Freiraum Eichplatzareal Neuer Stadtgarten und Kirchplatz

Pressegespräch

Jena, am 30. August 2018

Freiraumgestaltung Neuer Stadtgarten und Kirchplatz

Überarbeitung

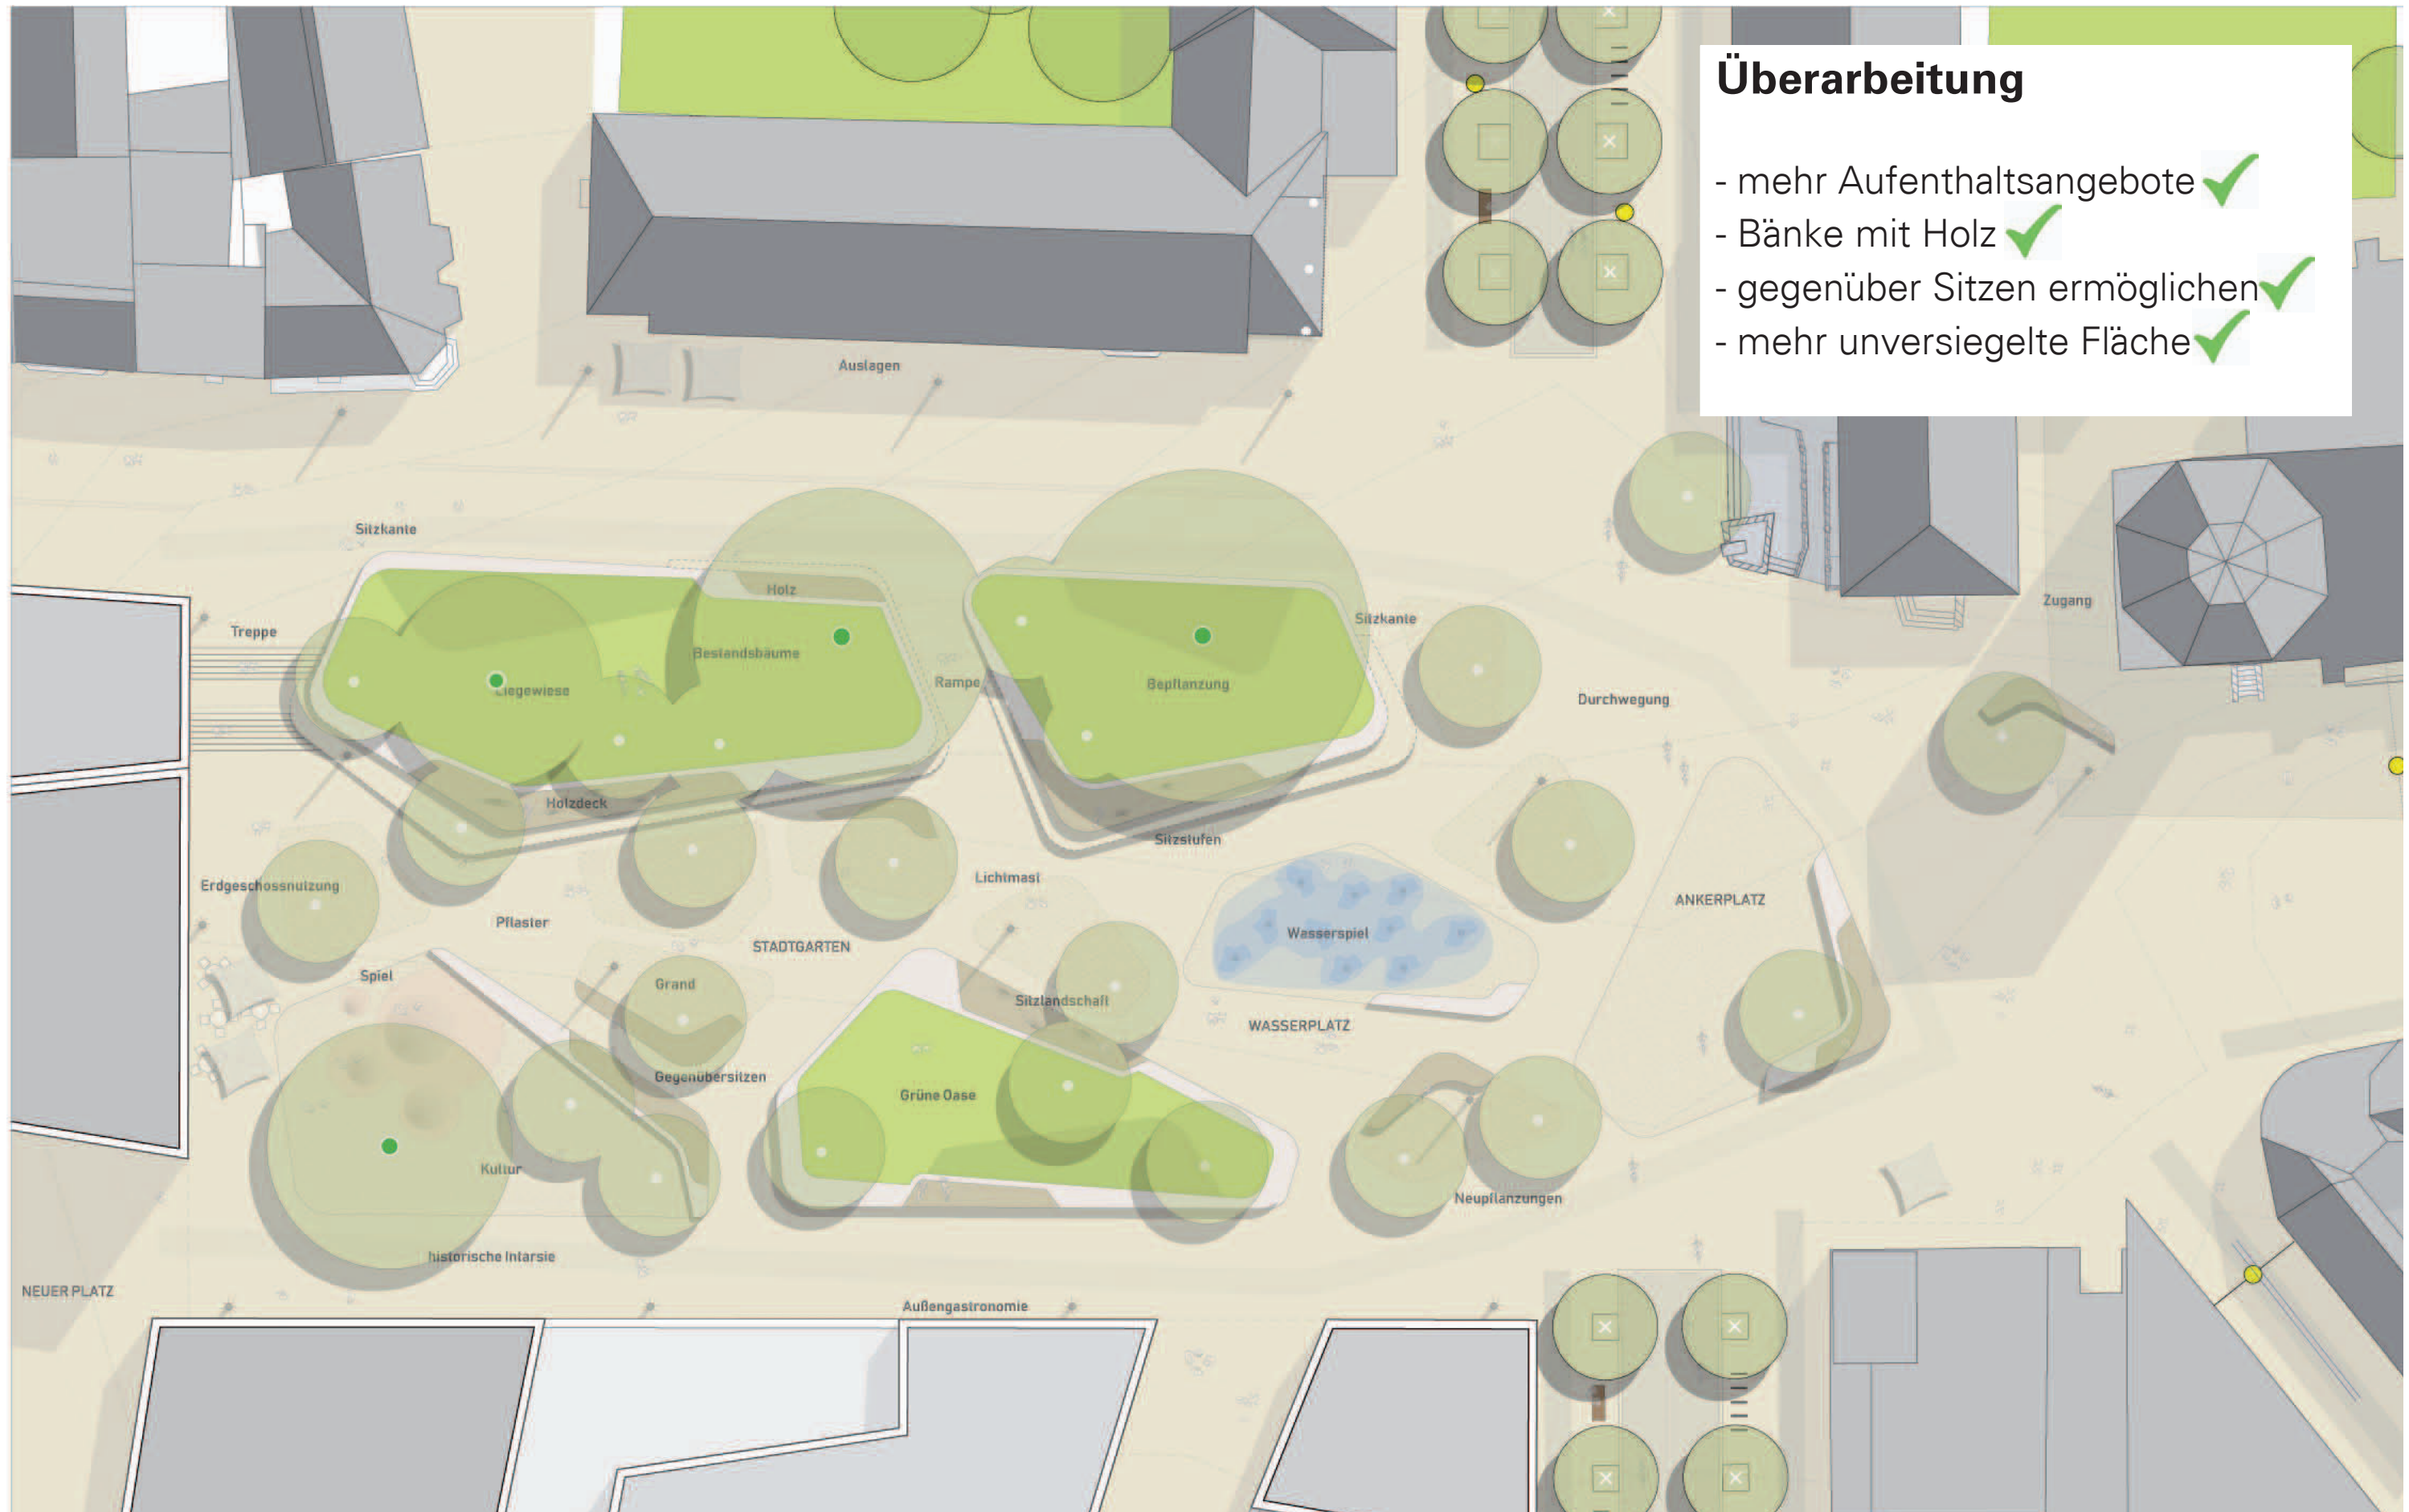
FEEDBACK

aus der Ausstellung / dem Onlineforum

- mehr Aufenthaltsangebote ✓
- Bänke mit Holz ✓
- gegenüber Sitzen ermöglichen ✓
- mehr unversiegelte Fläche ✓
